愛知県立芸術大学施設整備ビジョン検討会事務局御中

検討会の部会について

20100920

奥村昭雄

以上3室の天井高さは既存2.700を改修して2.3~2.5平均2.4mであります。
愛知芸大のレッスン室と練習室の天井高さについて

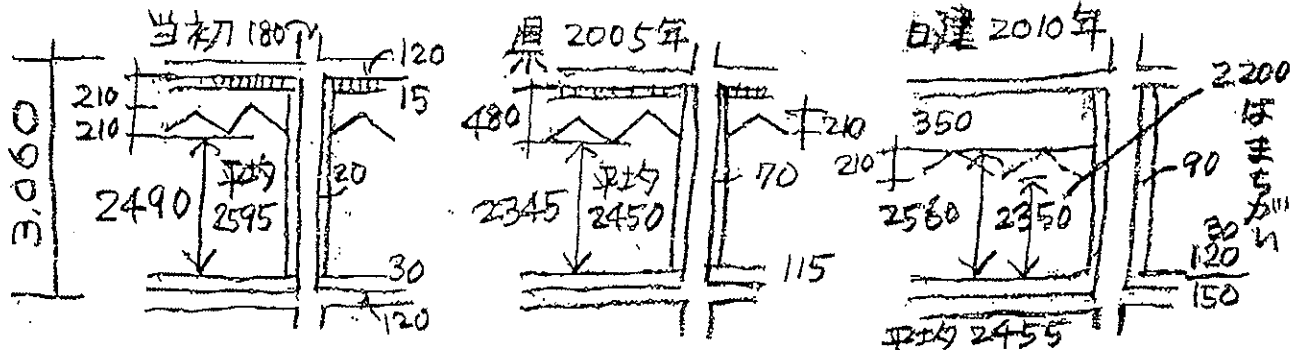
- ② 天井が低い。F～Fが 3.06m ですが、床に 90 増し打ちしたとしても天井の 350 を 270 にすれば 2.55m となり、ギザギザ 210 でも平均 2.445m です。

2.2m しかとれないというのは計算違いです。

東京芸大の場合上記のように練習室の天井高さは 2.400 です。

「当初の案」「県の改修案」「日建設計の案」を実際の図で比べて見ました。

今はどこの音大もきれいな新しい練習室を持っているのに愛知芸大ばかりが旧態依然とした古い校舎で、これでは生徒が集まらない、と思っているということが本当の理由でありましょう。天井が低いから、ではないと思います。
